Acuerdo 967 Por el cual se aprueba la incorporación del cambio en los límites de generación y absorción de potencia reactiva de las unidades 1 a 3 de las plantas de generación Paraíso y La Guaca y las respectivas curvas de carga

967

4 Mayo, 2017

Central La Guaca - Unidades 1, 2 y 3

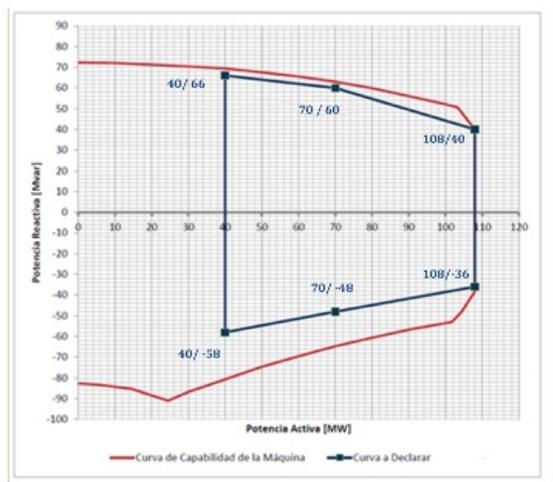
- 2** Que como resultado de la realización de las pruebas de potencia reactiva de las unidades 1 a 3 de las plantas de generación Paraíso y la Guaca, se encontraron diferencias en los límites de generación y absorción de potencia reactiva, haciéndose necesario solicitar el cambio de los parámetros de la curva de cargabilidad.

Sobreexcitación			Subexcitación		
P [MW]	Q [Mvar] Antes	Q [Mvar] Después	P [MW]	Q [Mvar] Antes	Q [Mvar] Después
40	+50	+66	40	-25	-58
70	+50	+60	70	-25	-48
108	+50	+40	108	-25	-36

Figura 3. Curva de Carga Unidades de la central Paraiso

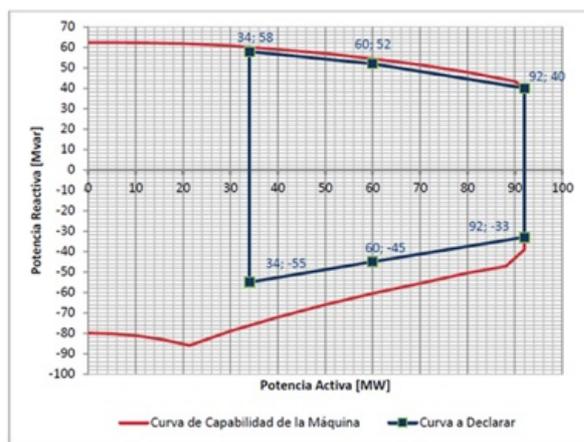
- 1** Aprobar la declaración de una nueva curva operativa de carga de las unidades de las unidades 1 a 3 de

las plantas de generación Paraiso y la Guaca y las respectivas curvas de carga, en las que se define la capacidad para entrega y absorción de potencia reactiva de las unidades en función de la potencia activa generada.

Sobreexcitación			Subexcitación		
P [MW]	Q [Mvar] Antes	Q [Mvar] Después	P [MW]	Q [Mvar] Antes	Q [Mvar] Después
34	+30	+58	34	-20	-55
60	+30	+52	60	-20	-45
92	+30	+40	92	-20	-33
